BOLLETTINO - BULLETIN

TECNICO • TECHNICAL	●	GRUPPO • GROUP	5
RICAMBI • SPARE PARTS	●	NR • NO	079
INFORMAZIONI • INFORMATION		DATA • DATE	10-14

MODELLI: Robot SIRIUS 1200

OGGETTO: Disco e lame

Fig. A

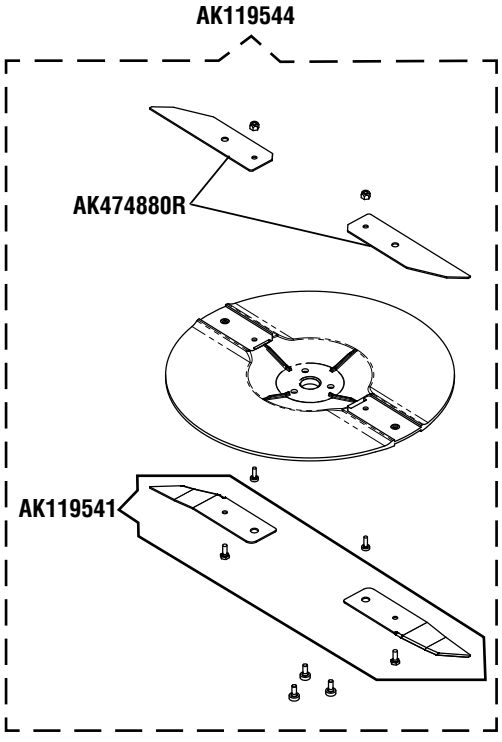
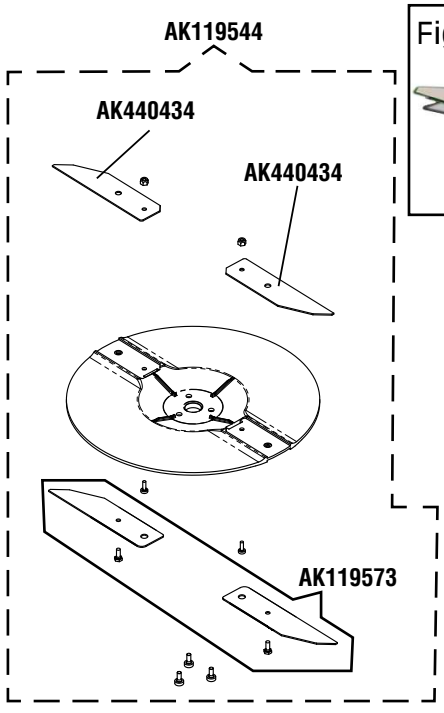
DESCRIZIONE: Miglioramento prodotto. Migliorata e semplificata la geometria del disco e delle lame per ridurre la rumorosità. Il nuovo disco lame è di colore nero (Fig. A)

DESCRIPTION: Product improvement. Optimized and simplified the geometry of disk and blade for reduction of noise. The new blade disk is black (Fig. A)

Lama sagomata / Shaped blade

Lama dritta / Straight blade

INTERCAMBIABILITÁ: Sì, gruppo completo

DISPONIBILITÀ RICAMBI: Solo i particolari postmodifica verranno forniti a ricambio

Fig. A

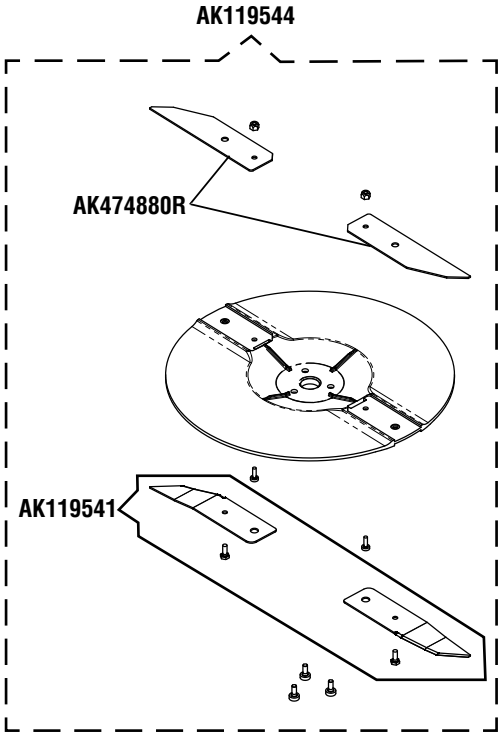
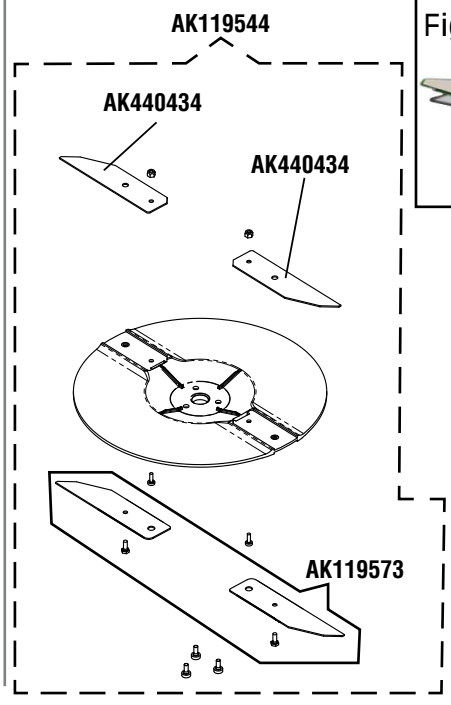
BESCHREIBUNG: Produktverbesserung. Optimierte und verbesserte Geometrie der Messerscheibe zur Verminderung von Geräuschen. Die neue Messerscheibe wird in schwarz geliefert (Fig. A)

DESCRIPTION: Product improvement. Optimized and simplified the geometry of disk and blade for reduction of noise. The new blade disk is black (Fig. A)

Lama sagomata / Shaped blade

Lama dritta / Straight blade

AUSTAUSCHBARKEIT: Ja, als komplette Einheit

VERFÜGBARKEIT DER ERSATZTEILE: Nur die neuen Teile werden als Ersatzteile geliefert

Fig. A

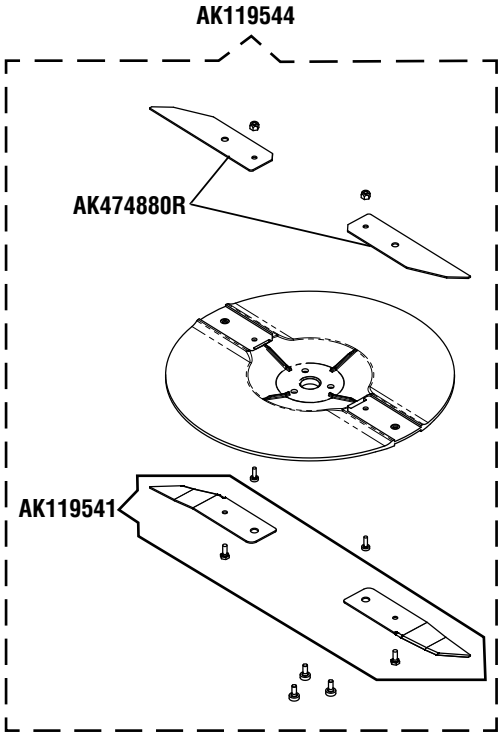
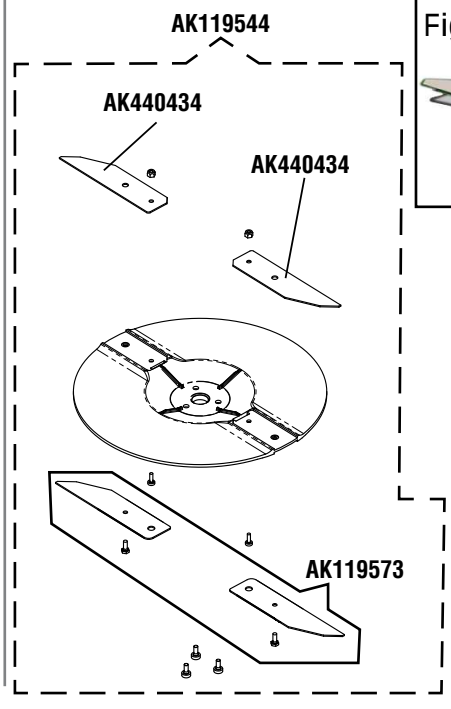
DESCRIPCIÓN: Mejora del producto.Mejora del disco y simplificación del las cuchillas para reducir el ruido, el nuevo disco es de color negro (Fig. A)

DESCRIPTION: Product improvement. Optimized and simplified the geometry of disk and blade for reduction of noise. The new blade disk is black (Fig. A)

Lama sagomata / Shaped blade

Lama dritta / Straight blade

INTERCAMBIABILIDAD: Si grupo completo

DISPONIBILIDAD RECAMBIO: Solo las piezas modificadas estarán disponibles como repuesto

Fig. A

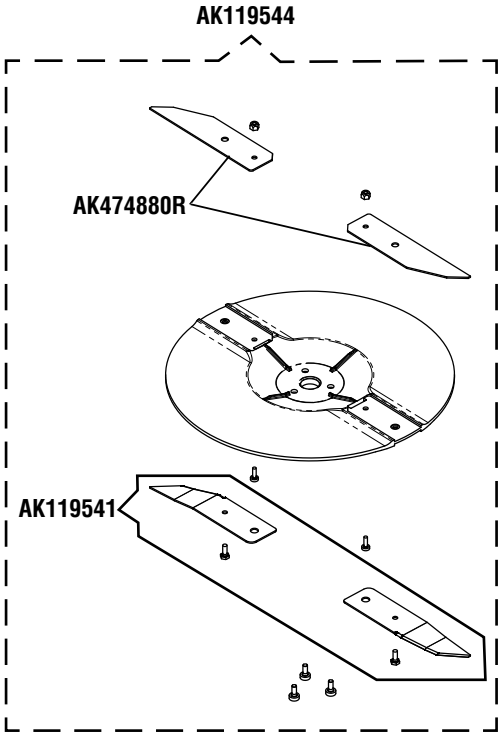
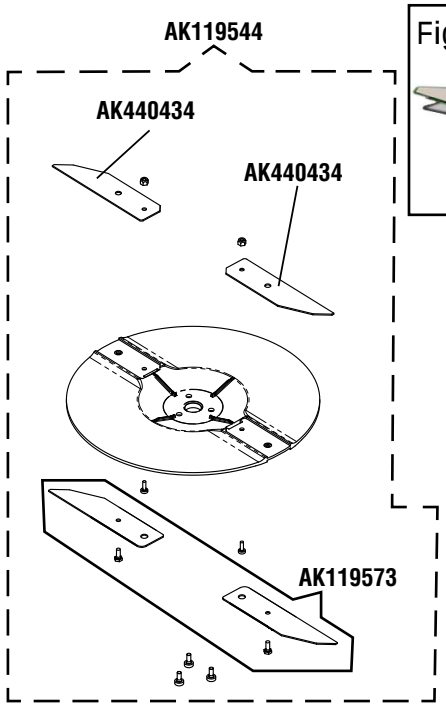
DESCRIPTION: Amélioration produit. Optimiser et simplifier la géométrie du disque et de la lame pour la réduction du bruit. Le nouveau disque des lame est noir (Fig. A)

DESCRIPTION: Product improvement. Optimized and simplified the geometry of disk and blade for reduction of noise. The new blade disk is black (Fig. A)

Lama sagomata / Shaped blade

Lama dritta / Straight blade

INTERCHANGEABLE: Oui, ensemble complet

DISPONIBILITÉ PIÈCES DÉTACHÉES: Seules les nouvelles pièces seront fournies en tant que pièce de rechange
